A栋一层平面图 变更前

A栋一层平面图 变更后

A栋三层平面图 变更后

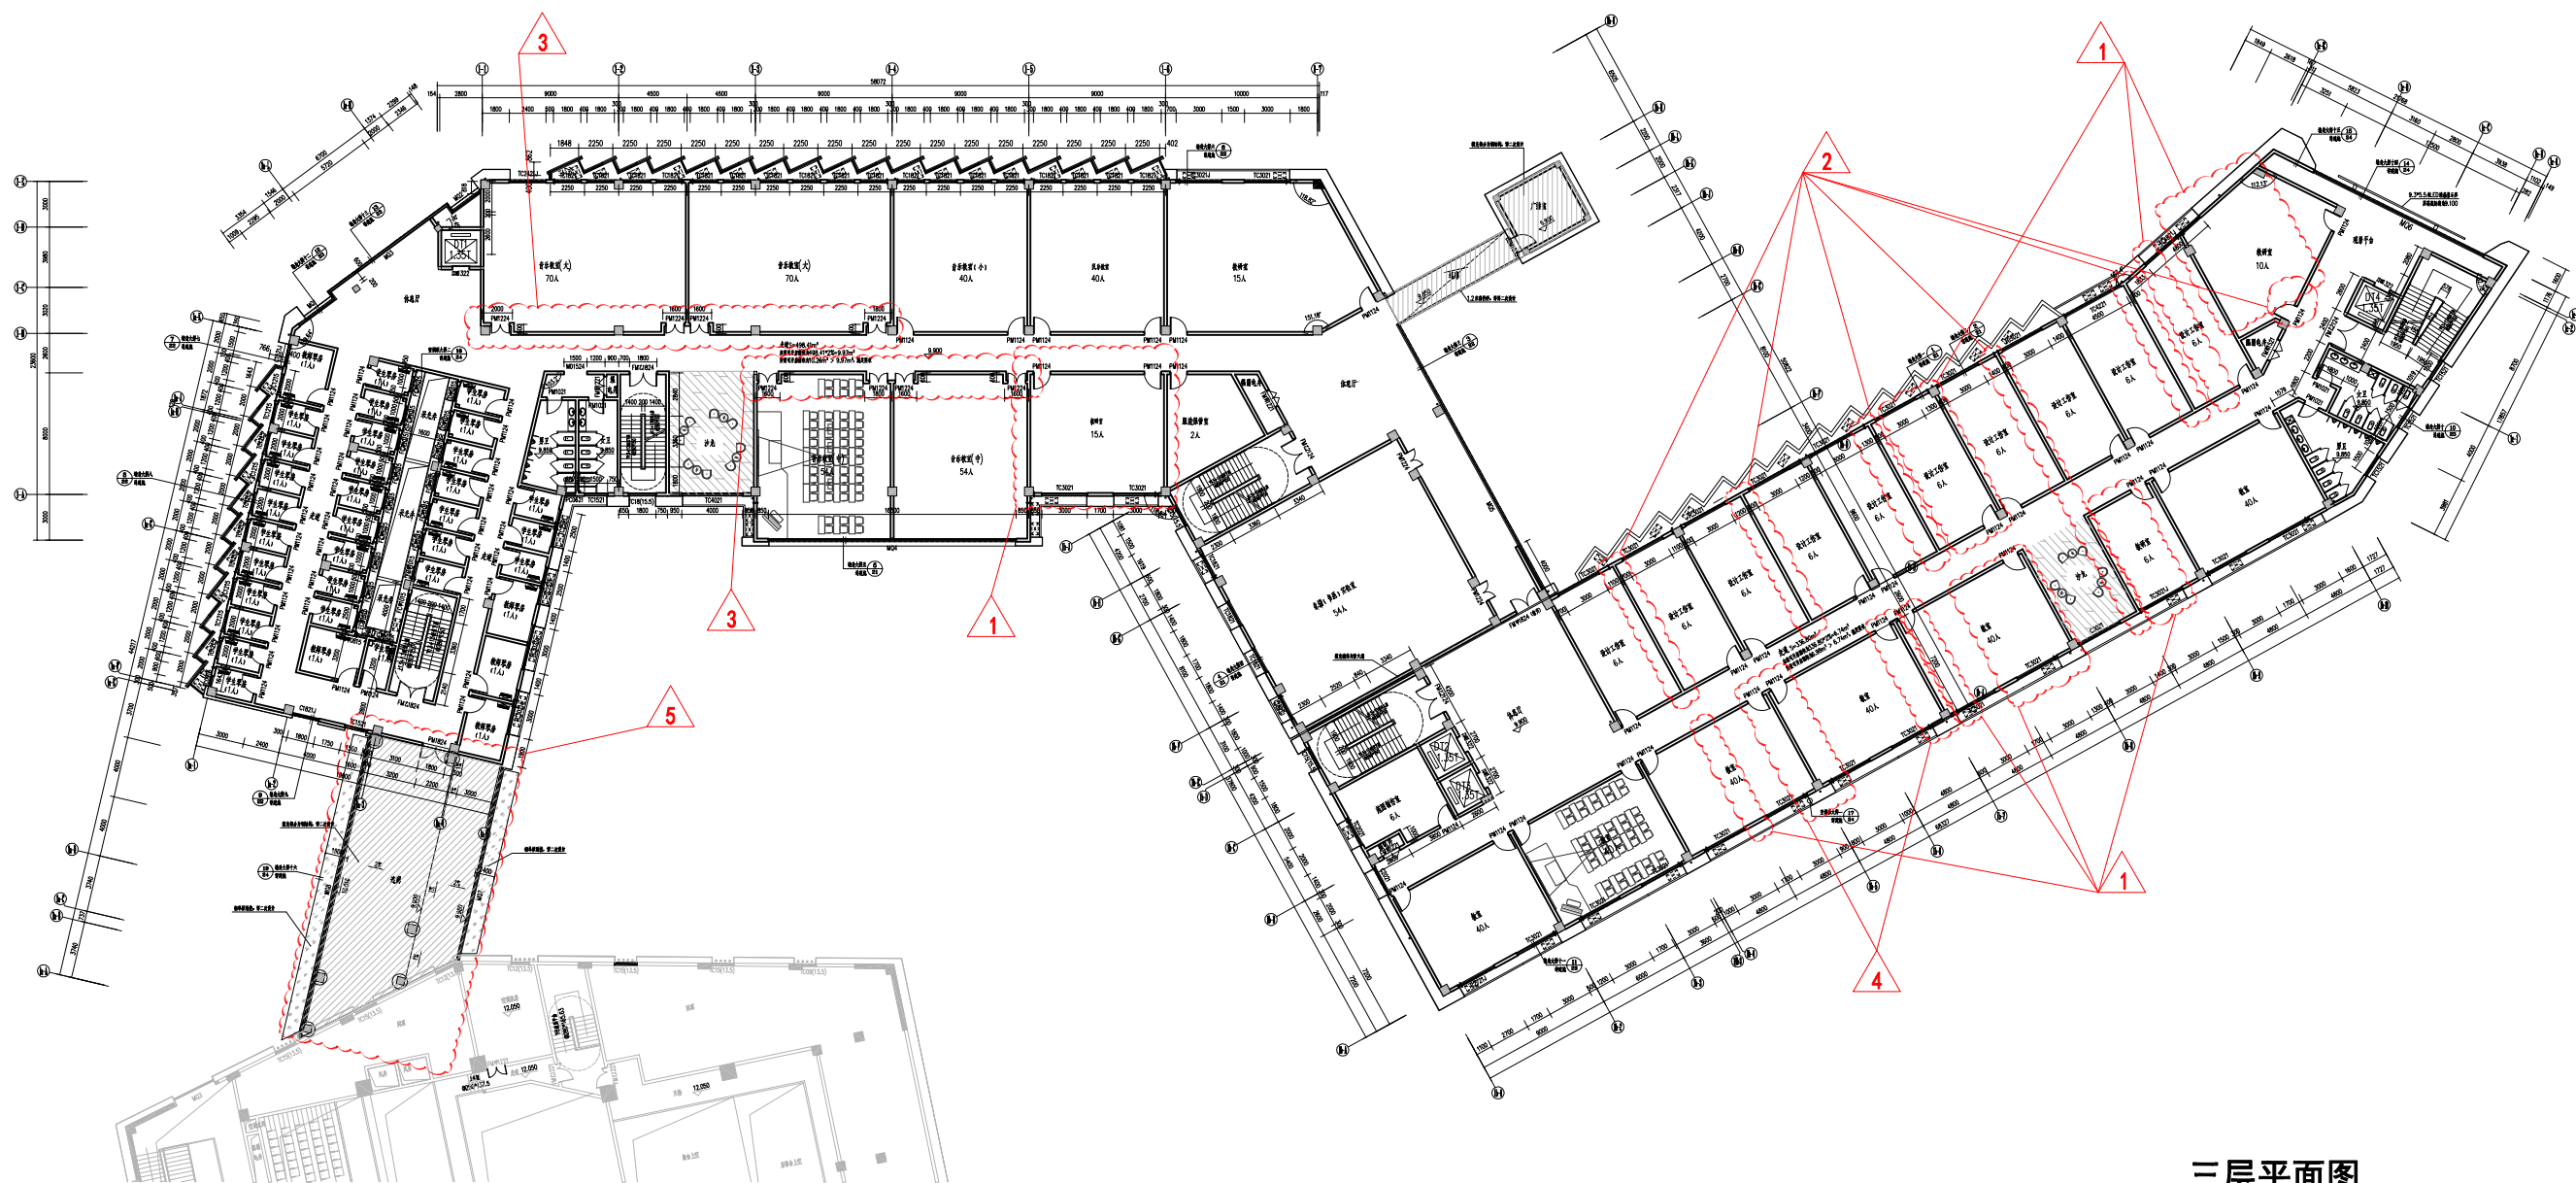
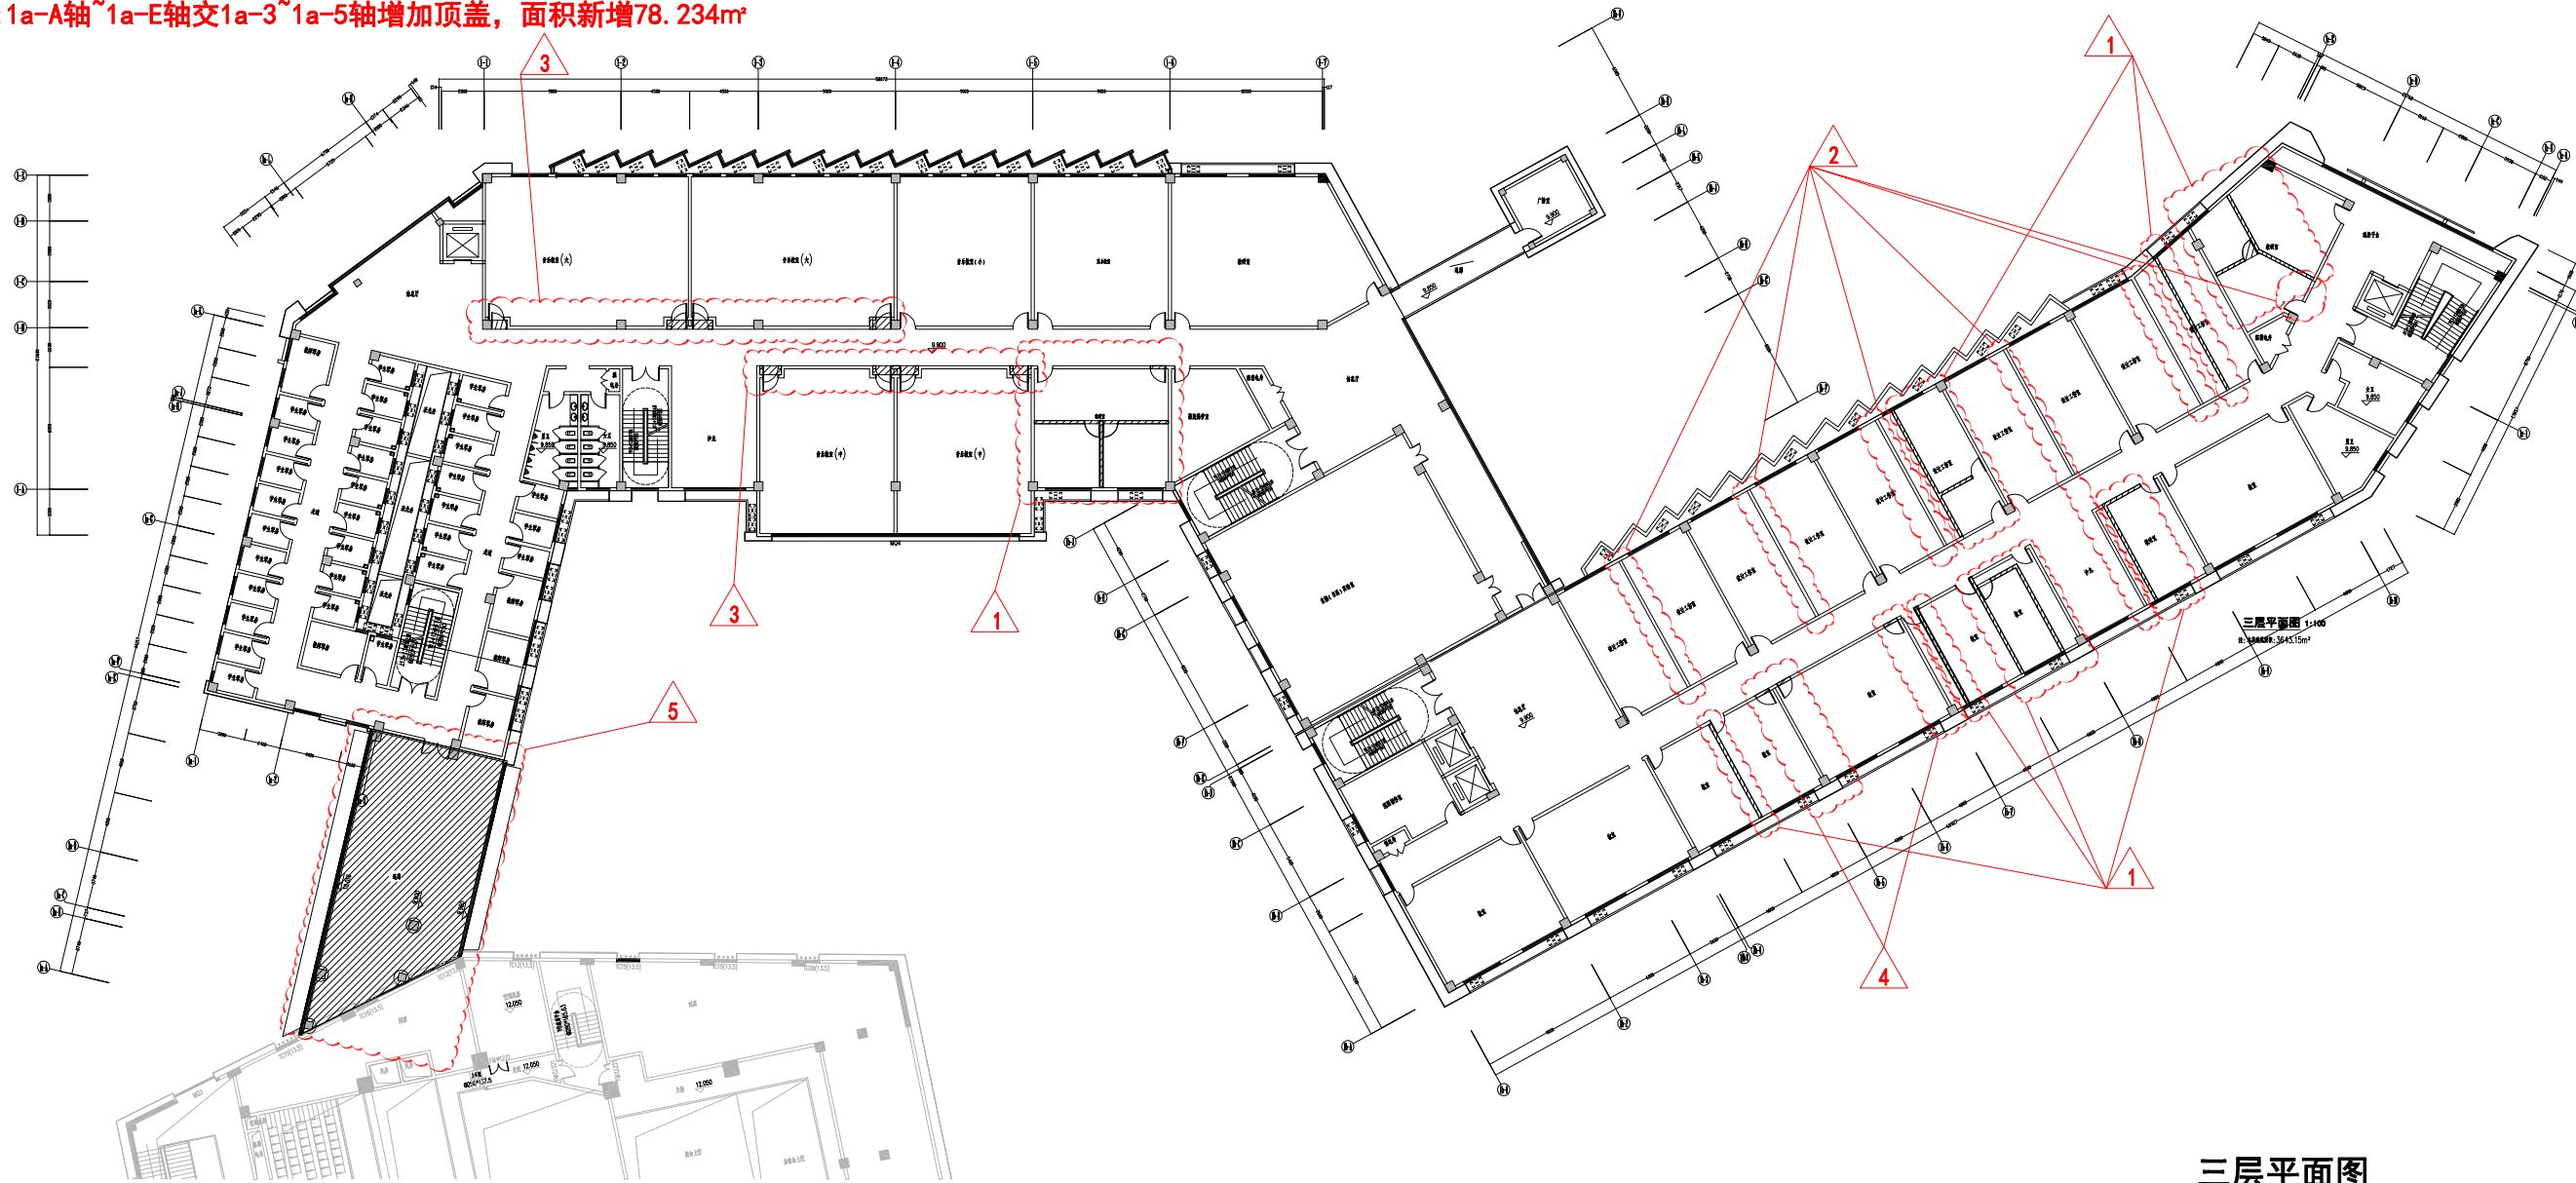
- 1:1-5轴~1-6轴交1-A轴~1-B轴之间局部增加墙体及门, 1b-4轴~1b-9轴交1b-A~1b-B轴之间局部增加墙体及门, 1b-7轴~1c-2轴交1b-B~1b-D轴之间局部增加墙体及门。
- 2:1b-4~1c-2轴交1b-B~1b-D轴之间局部取消墙体及门。
- 3:1-3轴~1-5轴交1-A轴~1-B轴之间局部墙体及门往1-B轴位移0.6m, 1-1轴~1-4轴交1-B轴之间局部墙体及门往1-B轴位移0.6m。
- 4:1b-4轴~1b-7轴交1b-A轴~1b-B轴之间局部增加墙体取消门。
- 5:1a-A轴~1a-E轴交1a-3~1a-5轴增加顶盖, 面积新增78.234m²
